V/W シリーズ プラグ製品の形状変更についてのお知らせ

図 1. 変更前後のコネクタ外観

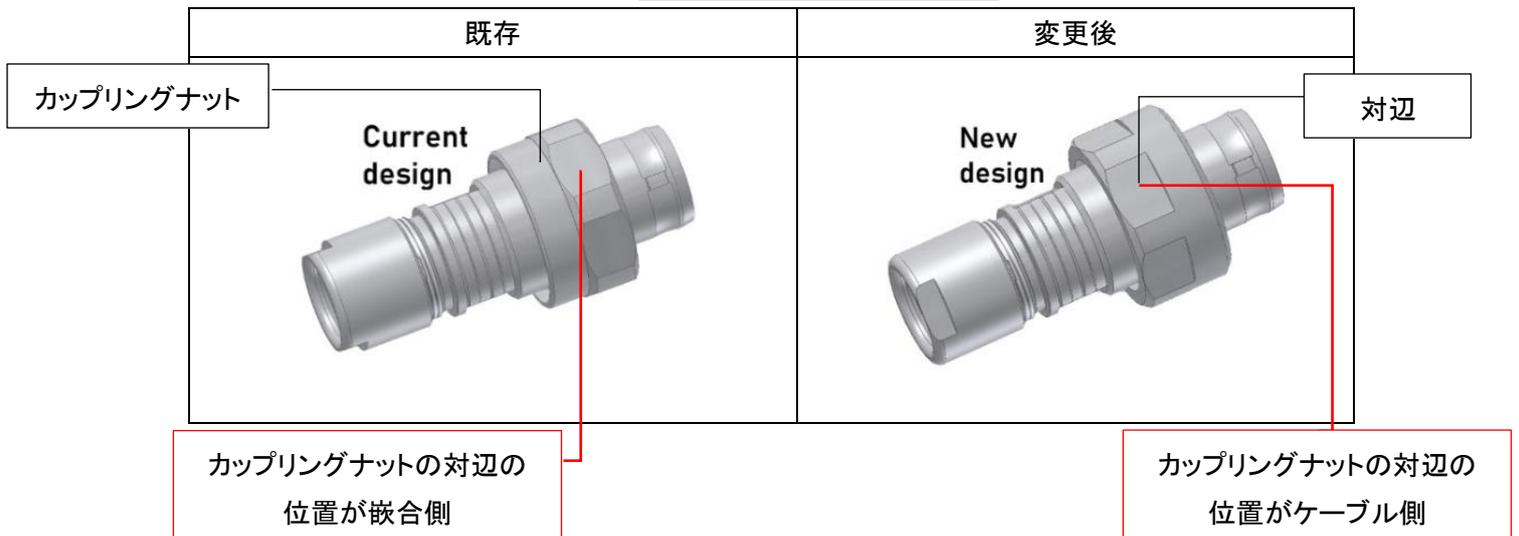
製造工程における加工性向上、および対辺の位置を変えることでスパナを当て易くいたしました。

図 1 の通り、カップリングナットをフラットにし対辺の位置を変更いたします。

形状が変更になったことによるカタログに記載されている寸法・電気特性・機械特性等への影響はございません。
